Distr. générale
17 avril 2014
Français
Original: anglais et français

Comité d'administration de l'ADN

Accord européen relatif au transport international des marchandises dangereuses par voies de navigation intérieures (ADN)

Projet d'amendements au Règlement annexé à l'ADN¹

Figure 3.4.7.1

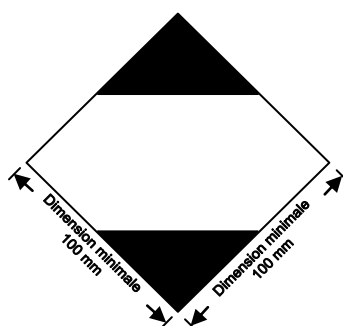
3.4.7 et 3.4.8 Modifier pour lire comme suit:

«3.4.7 Marquage des colis contenant des quantités limitées

3.4.7.1 Les colis contenant des marchandises dangereuses en quantités limitées doivent porter le marquage représenté à la figure 3.4.7.1, sauf pour le transport aérien:

3.4.7.2 Si les dimensions du colis l'exigent, les dimensions extérieures minimales indiquées à la figure 3.4.7.1 peuvent être réduites jusqu'à un minimum de 50 mm x 50 mm à condition que le marquage reste bien visible. L'épaisseur minimale de la ligne formant le carré peut être réduite à un minimum de 1 mm.

Figure 3.4.8.1

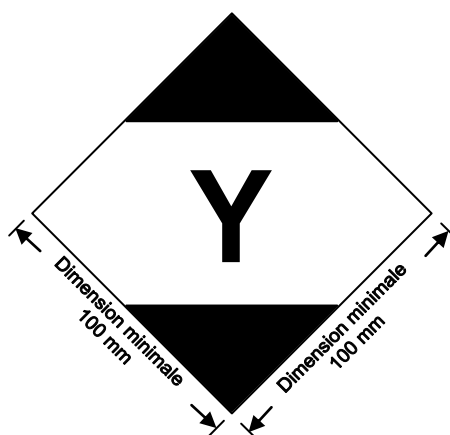
3.4.8 Marquage des colis contenant des quantités limitées qui répondent aux dispositions du chapitre 4 de la partie 3 des Instructions techniques de l'OACI

3.4.8.1 Les colis contenant des marchandises dangereuses emballées conformément aux dispositions du chapitre 4 de la partie 3 des Instructions techniques de l'OACI peuvent porter le marquage représenté à la figure 3.4.8.1 pour certifier la conformité avec les présentes dispositions:

3.4.8.2 Si les dimensions du colis l'exigent, les dimensions minimales extérieures représentées à la figure 3.4.8.1 peuvent être réduites jusqu'à un minimum de 50 mm x 50 mm, à condition que le marquage reste bien visible. L'épaisseur minimale de la ligne formant le carré peut être réduite à un minimum de 1 mm. Le symbole «Y» doit respecter approximativement les proportions représentées à la figure 3.4.8.1.»

Figure 3.5.4.2

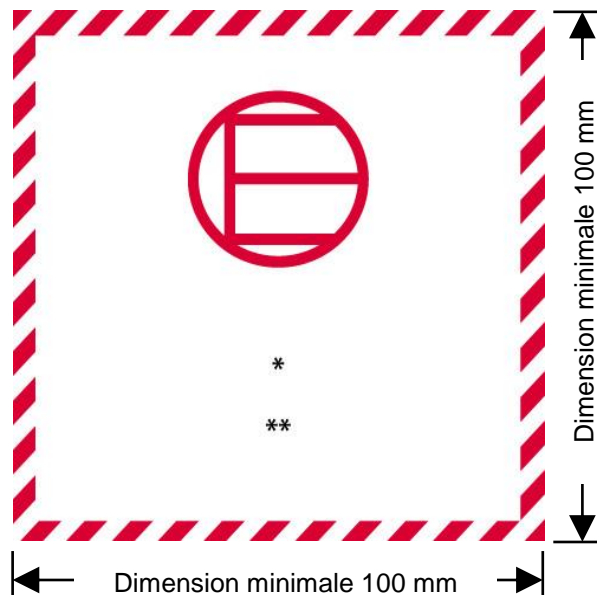
3.5.4.2 Modifier pour lire comme suit:

«3.5.4.2 *Marque désignant les quantités exceptées*

Figure 5.2.2.2.1.1

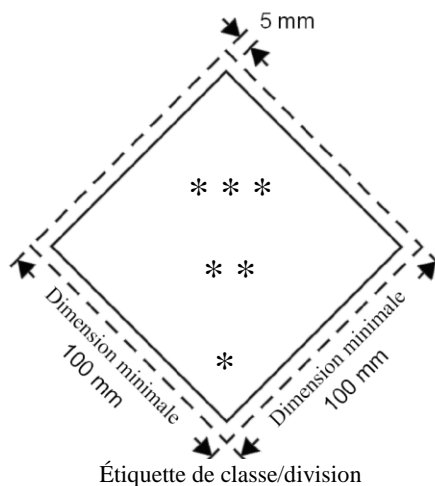
5.2.2.2.1.1 Modifier pour lire comme suit:

«5.2.2.2.1.1 Les étiquettes doivent être conçues comme l'indique la figure 5.2.2.2.1.1.

5.2.2.2.1.1.2 L'étiquette doit avoir la forme d'un carré posé sur un sommet (en losange). Les dimensions minimales doivent être de 100 mm x 100 mm et l'épaisseur minimale de la ligne formant le carré doit être de 2 mm. La ligne intérieure doit toujours être parallèle au bord de l'étiquette et s'en trouver distante de 5 mm. La ligne tracée à l'intérieur de la moitié supérieure de l'étiquette doit être de la même couleur que le symbole, et la ligne tracée à l'intérieur de la moitié inférieure doit être de la même couleur que le numéro de la classe ou de la division qui figure dans le coin inférieur. Lorsque les dimensions ne sont pas

Figure 5.3.1.7.1

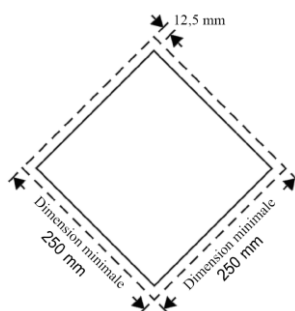
5.3.1.7.1 Modifier pour lire comme suit:

«5.3.1.7.1 Sauf en ce qui concerne la classe 7, comme indiqué au paragraphe 5.3.1.7.2 et, en ce qui concerne la marque «matière dangereuse pour l'environnement», comme indiqué au 5.3.6.2, une plaque-étiquette doit être conçue de la manière indiquée à la figure 5.3.1.7.1.

Les dimensions minimales doivent être de 250 mm x 250 mm (jusqu'au bord de la plaque-étiquette). Elle doit être parallèle au bord de la plaque-étiquette et s'en trouver distante de 12,5 mm. Le symbole et la ligne tracée à l'intérieur de la plaque-étiquette doivent être de la même couleur que l'étiquette de la classe ou de la division dont font partie les matières dangereuses en question. Le symbole/chiffre correspondant à la classe ou à la division doit être placé et proportionné conformément aux prescriptions respectives du paragraphe 5.2.2.2 pour les matières dangereuses en question. La plaque-étiquette doit porter le numéro de la classe ou de la division (et pour les matières de la classe 1, la lettre correspondant au groupe de compatibilité) des matières dangereuses en question, de la manière prescrite au paragraphe 5.2.2.2 pour l'étiquette correspondante, la hauteur des caractères ne devant pas être inférieure à 25 mm. Lorsque les dimensions ne sont pas spécifiées, tous les éléments doivent respecter approximativement les proportions représentés.».

Figure 5.3.3

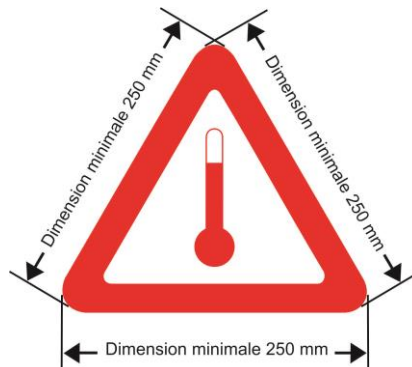
5.3.3 Modifier pour lire comme suit:

Les véhicules-citernes, wagons-citernes, conteneurs-citernes, citernes mobiles, véhicules spéciaux, wagons spéciaux ou conteneurs spéciaux ou véhicules spécialement équipés, wagons spécialement équipés ou conteneurs spécialement équipés, contenant une matière qui est transportée ou présentée au transport à l'état liquide à une température égale ou supérieure à 100 °C ou à l'état solide à une température égale ou supérieure à 240 °C, doivent porter de chaque côté dans le cas des wagons, de chaque côté et à l'arrière dans le cas de véhicules, et de chaque côté et à chaque extrémité dans le cas de conteneur, conteneurs-citernes ou citernes mobiles, la marque représentée à la figure 5.3.3.

Figure 5.5.2.3.2

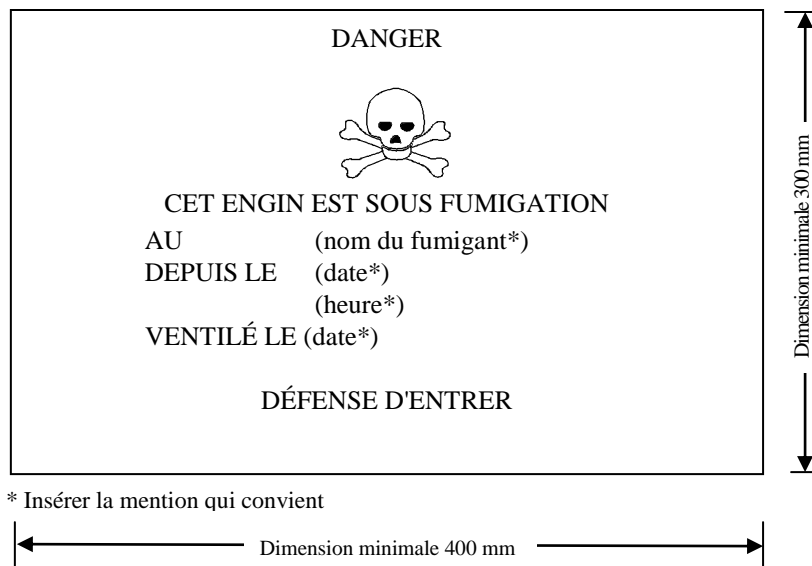
Modifier le paragraphe 5.5.2.3.2 et la marque de mise en garde pour les engins sous fumigation pour lire comme suit:

«5.5.2.3.2 La marque de mise en garde pour les engins sous fumigation doit être conforme à celle qui est représentée à la figure 5.5.2.3.2.

Figure 5.5.3.6.2

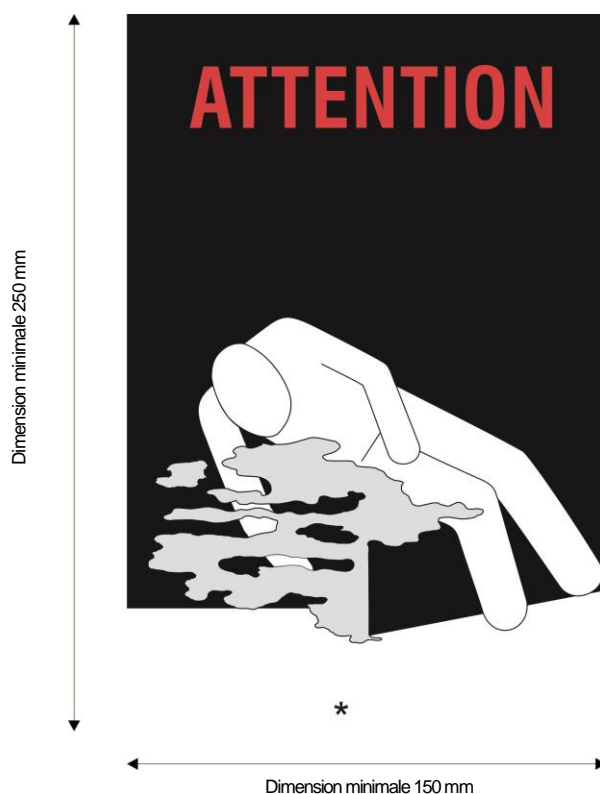
5.5.3.6.2 Modifier pour lire comme suit:

«5.5.3.6.2 La marque de mise en garde doit être conforme à celle qui est représentée à la figure 5.5.3.6.2.
